Rapport de contrôle d'installations électriques à basse et à très basse tension

RÉF. 72/2022/64094/01:1

DATE DU CONTRÔLE 05/05/2022 **AGENT VISITEUR** Benoît Carlier
ADRESSE DU CONTRÔLE Alfred defuisseaux 9 - 4460 Grace hollogne **TYPE DE CONTRÔLE** Visite de contrôle vente ancienne installation (8.4.2.)

Croquis de position élémentaire et descriptif sommaire des tableaux

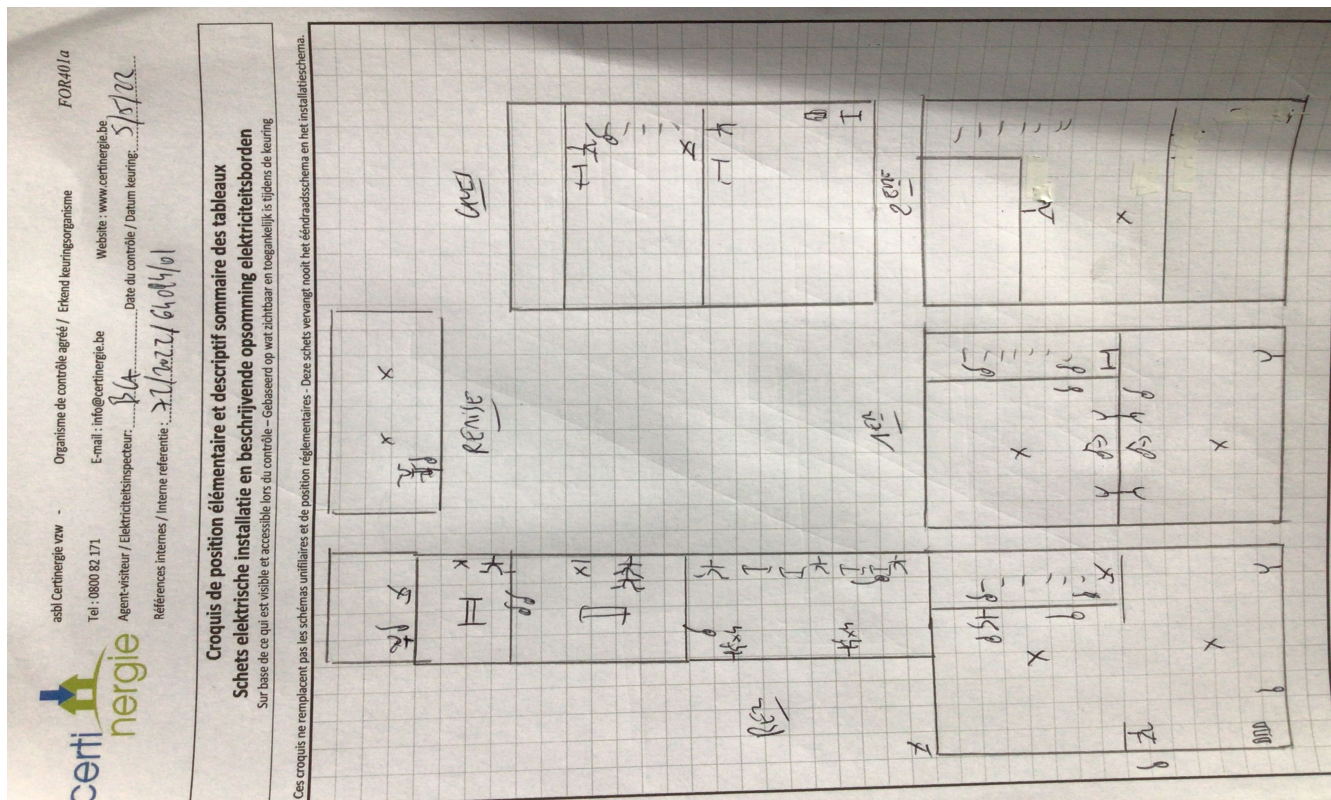
Conformité schéma(s) unifilaire(s) et plan(s) de position Pas OK | **Nombre de tableaux** 4 | **Nombre de circuits** 3 + 1 + 1 + 0

Circuits	1 disj	1 x MJ	2 x MJ	1 disj
Protection	32A mono 6kA	C16A mono 3kA	10A mono 3kA	C2A mono 3kA
Section (mm²)	2x4	?	?	1,5
Conclusion	OK	Pas OK	Pas OK	OK
